La Comisión Asesora y Fiscalizadora de la Asociación Corredores Turismo Carretera autorizó el cambio técnico reglamentario.

A partir de la fecha se implementará la siguiente modificación reglamentaria al art 40 CARBURADOR:

Imagen 1. Posición y Elementos Originales

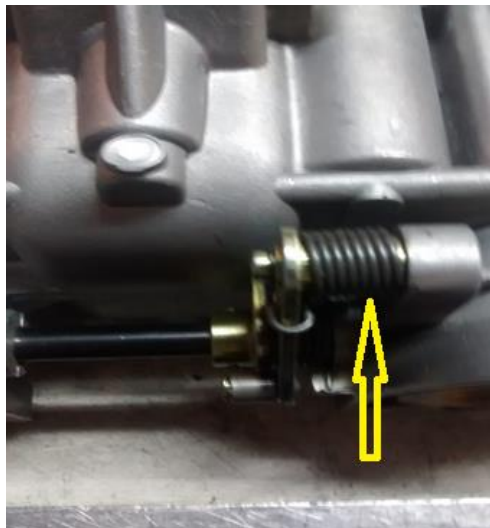
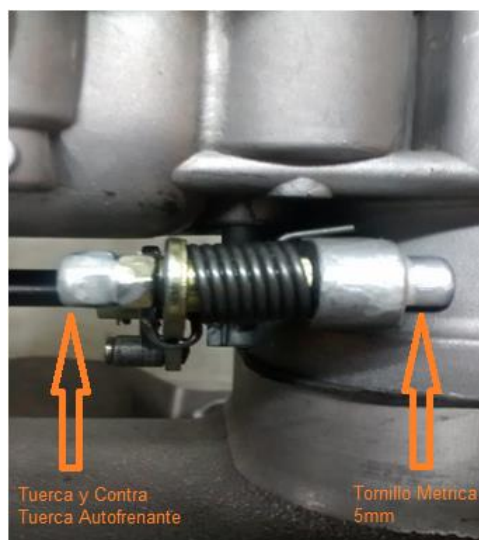
Disposición del eje actuador bomba de pique.

Se deberá modificar el sistema de la imagen 1 por lo que figura en la Imagen 2

Disposición Bulón de 5mm en remplazo del eje para actuador de bomba de pique.
